INFO TECHNIQUE

Changement de design

des galets tendeurs réf. 531 0084 20 et 531 0103 20

Constructeur :	Audi
Modèles :	80, 100, A4, A6, A8, Coupe, Cabriolet
Années :	1992 - 2000
Moteurs :	2.4, 2.6, 2.8
Références :	531 0084 20 531 0103 20
Références OE :	078 109 243 C 078 109 243 K

Photo 1: Ancienne version à gauche, nouvelle version à droite

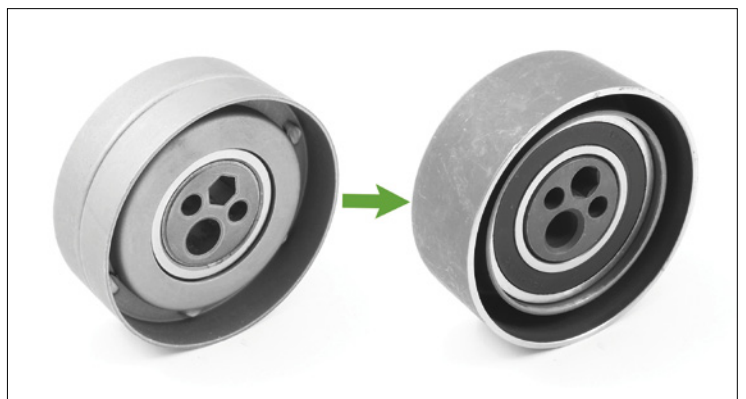
Dans le cadre du développement permanent de nos produits, nous avons modifié les galets tendeurs réf. 531 0084 20 et 531 0103 20.

La présente information technique montre les caractéristiques visuelles de l'ancienne version (photo 1 à gauche) et de la nouvelle version (photo 1 à droite).

Pendant la phase de transition, il est possible que soient livrés les deux modèles de galets tendeurs.

Les deux modèles répondent parfaitement aux exigences techniques et peuvent être utilisés sans réserve, la seule différence étant leur aspect extérieur.
